ÚZEMNÍ PLÁN MĚSTA BRNA

Textová část Odůvodnění

Kapitola 18 Rozhodnutí o námitkách (včetně odůvodnění)

Svazek Nb66 *(bez osobních údajů)*

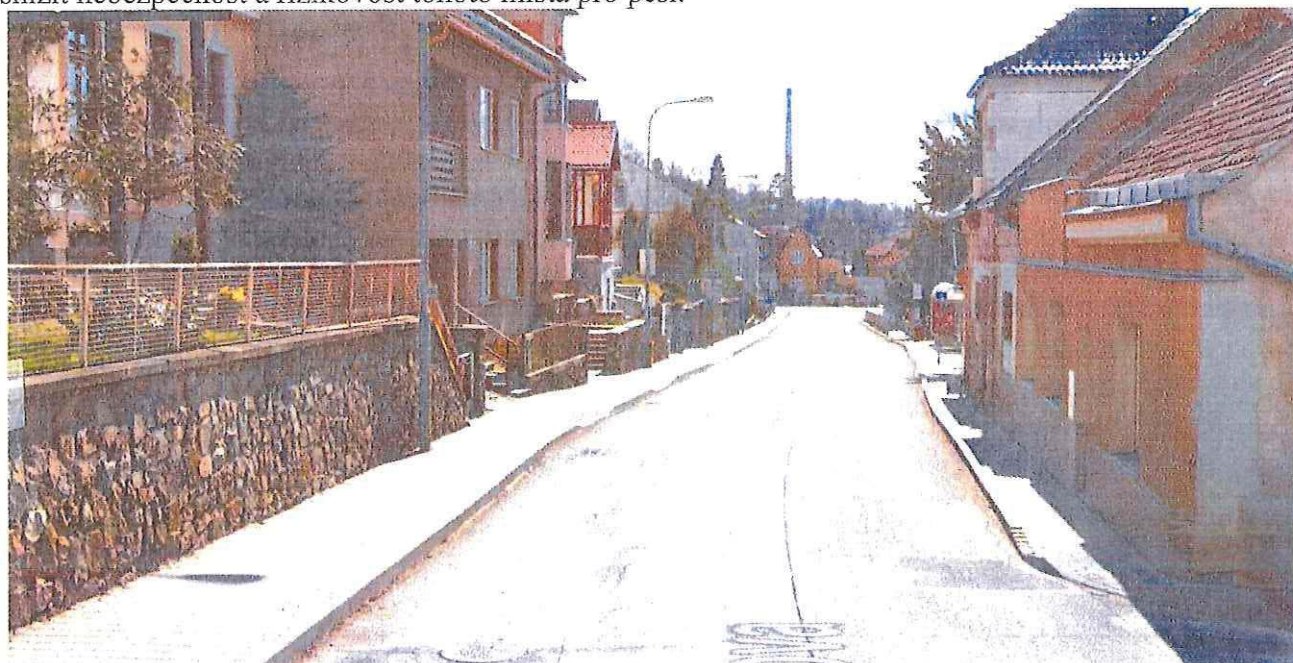
Zastávka Skrejš (viz foto 1) na Mokré Hoře není bezpečná a její nebezpečnost se zvyšuje při dalším navýšení dopravy, které změny Je-1, Je-2, Je-3, Or-1 a Or-2 způsobí. Ženy s kočárky, které zde často chodí do blízké mateřské školy, nemají bezproblémový přístup a výstup z MHD. Není zde žádný přechod pro chodce na protější stranu. Zastávka je malá, dolů vedou pouze schody a manipulace s kočárkem je zde obtížná. Pokud chce žena s kočárkem jít na ulici Skrejš, kvůli schodům musí s kočárkem sjet na silnici a teprve po ní se vydat na ulici Skrejš. Navýšení dopravy bez předchozích adekvátních úprav ke zvýšení bezpečnosti této zastávky dále zvýší nebezpečnost tohoto místa. Požadujeme proto zamítnout změny Je-1, Je-2, Je-3, Or-1 a Or-2 do doby, než budou na zastávce provedeny změny, které zvýší její bezpečnost.

Obr. a

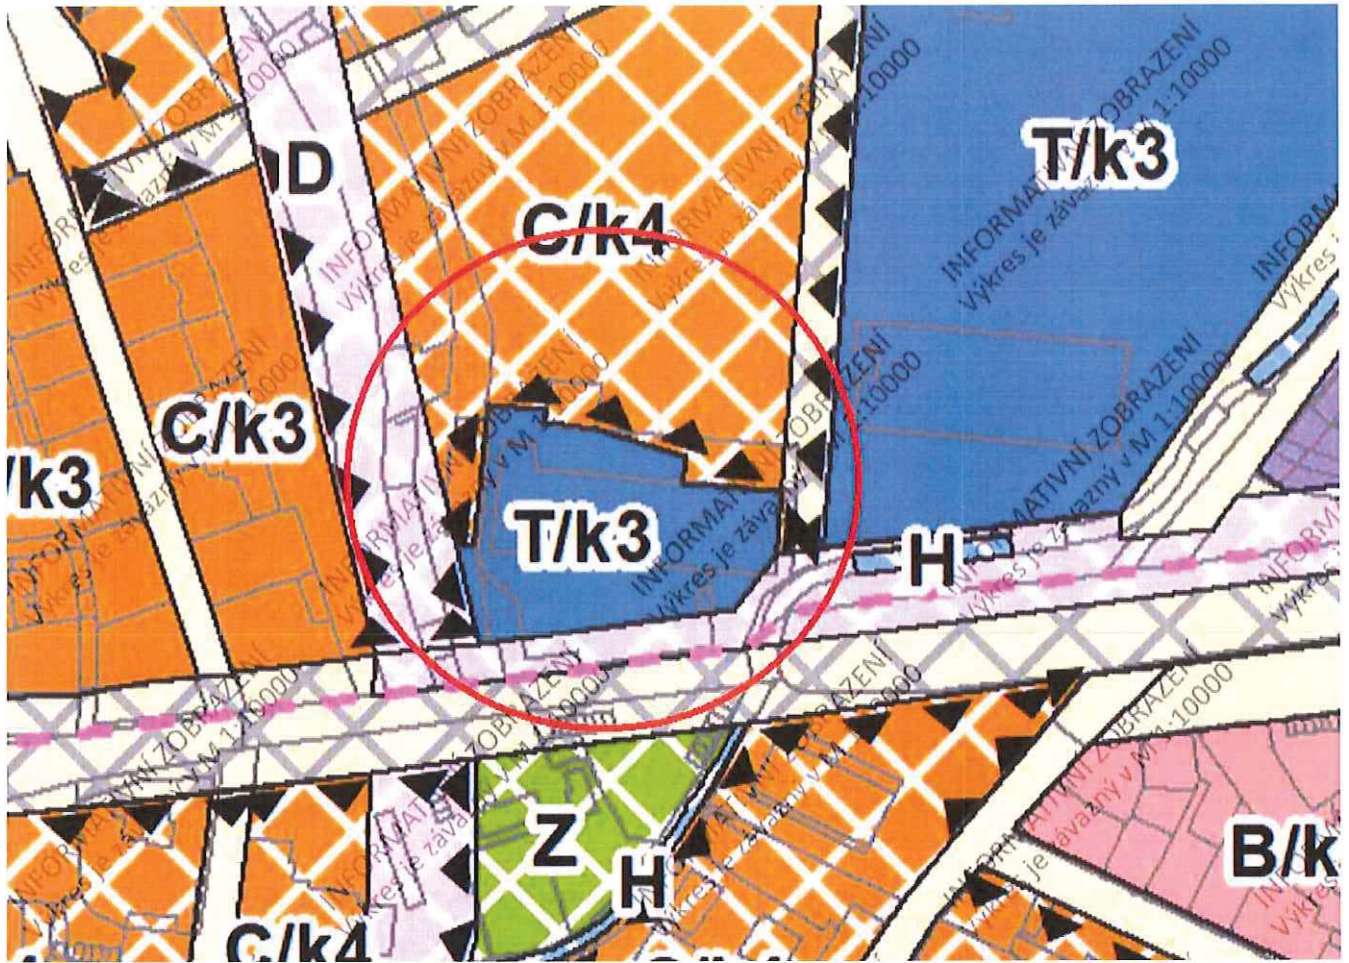
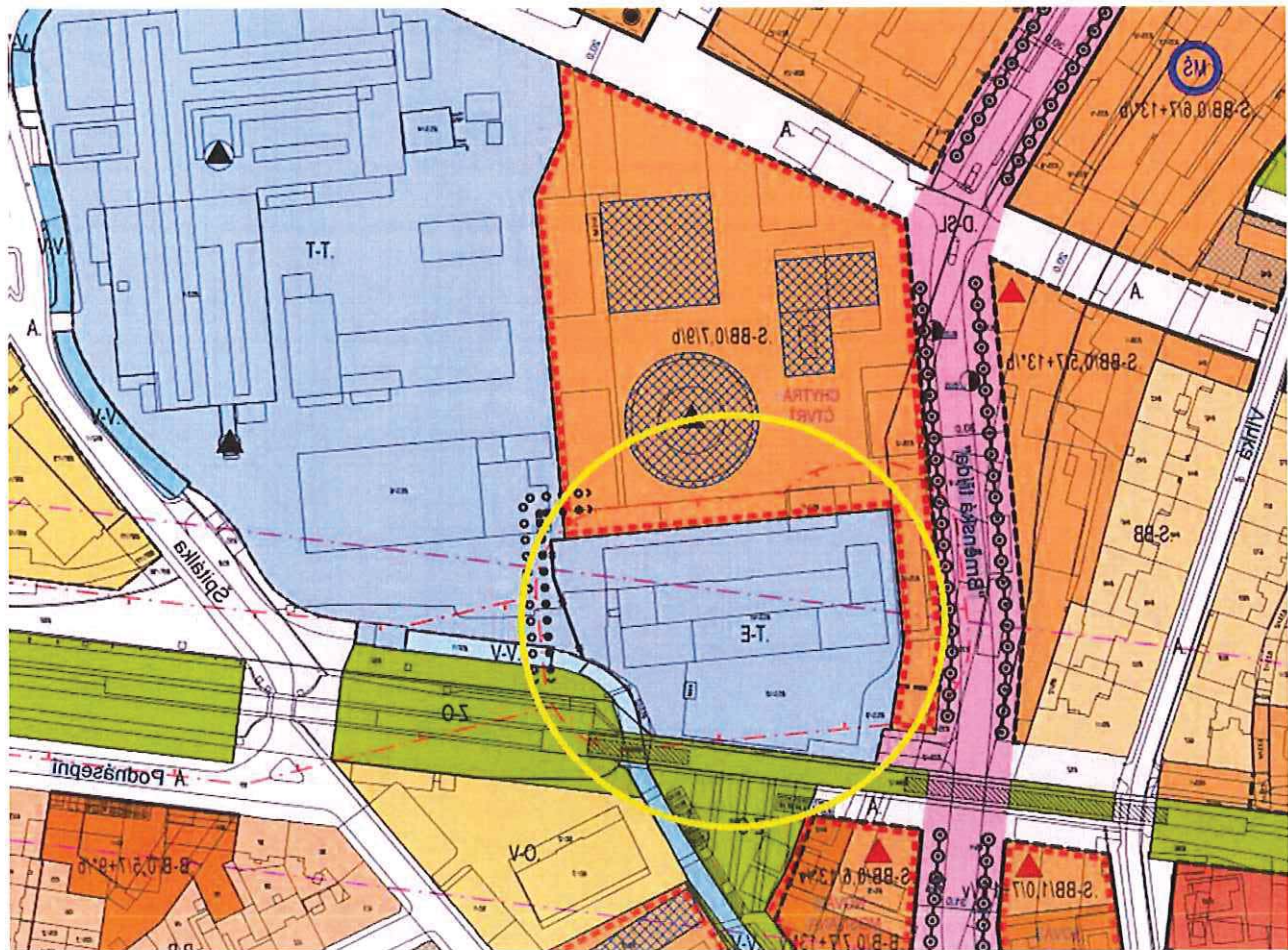
| 1 | 1/ Průběh hranice mezi plochami T/k3 a C/k4 v připravovaném novém ÚP města Brna (viz obr. a) nerespektuje v plné míře ochranná pásma a není v souladu se zákresem v hlavním výkrese Územní studie Přestavbová zóna Špitálka a okolí dle zadání z 06/2019 a vyhotovením z 04/2020 (viz obr. b). Požadujeme promítnutí dispozičního rozmístění dotčených ploch v Územní studii „Přestavbová zóna Špitálka a okolí“ dle zadání z 06/2019 a vyhotovení z 04/2020 do nového ÚP města Brna. | 1 |

Zajistit provoz a obnovu distribuční soustavy napojením stávajícího dotčeného území s kritickou elektrickou infrastrukturou a rozvodnou na Brněnskou třídu (4-proudovou nebo 2-proudovou komunikaci) Tr/1 z obou směrů (Cejl-Křenová a Křenová-Cejl) včetně setrvání druhého vjezdu přes stávající areál Teplárny Brno, a.s.. (viz. obr. b).

Ochranné pásmo stávající transformovny 110/22 kV BNT (30 m od obvodu budovy) bude respektováno a zakresleno do koordinačního výkresu společně s ochrannými pásmy ostatních distribučních transformoven 110/22 kV.

Přízřenice , PB Svatky – v ÚP zvolena varianta 2:

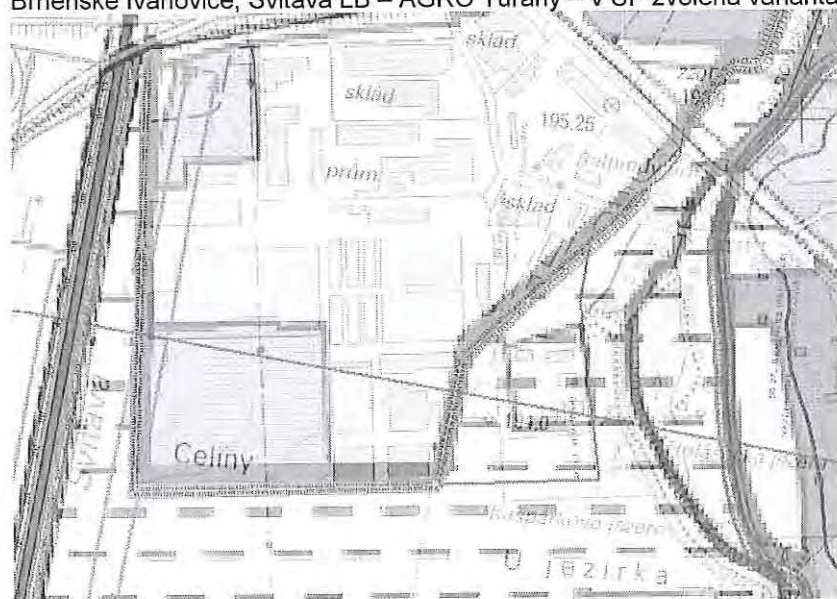
Vymezené plochy pro protipovodňovou ochranu města Brna vychází z Generelu odvodnění města Brna a ze studie proveditelnosti „Příroda blízka POP a revitalizace údolní nivy hlavních brněnských toků“, zpracovatel AQUATIS, a.s., září 2015. V této studii jsou v některých lokalitách vedeny linie PPO ve více variantách. ÚP tyto varianty plně neuvádí, požadujeme zdůvodnění jejich výběru zvolené varianty do ÚP. Například se jedná o tyto lokality:

Doporučujeme, aby protipovodňová ochrana byla vymezena jako veřejně prospěšná stavba, tak aby mohly být v budoucnu uvolněny pozemky pro její realizaci.

Protipovodňová ochrana je v ÚP již vymezena jako veřejně prospěšná stavba - Výkres veřejně prospěšných staveb, opatření a asanací, m. 1 : 10 000, v.č.2.3.
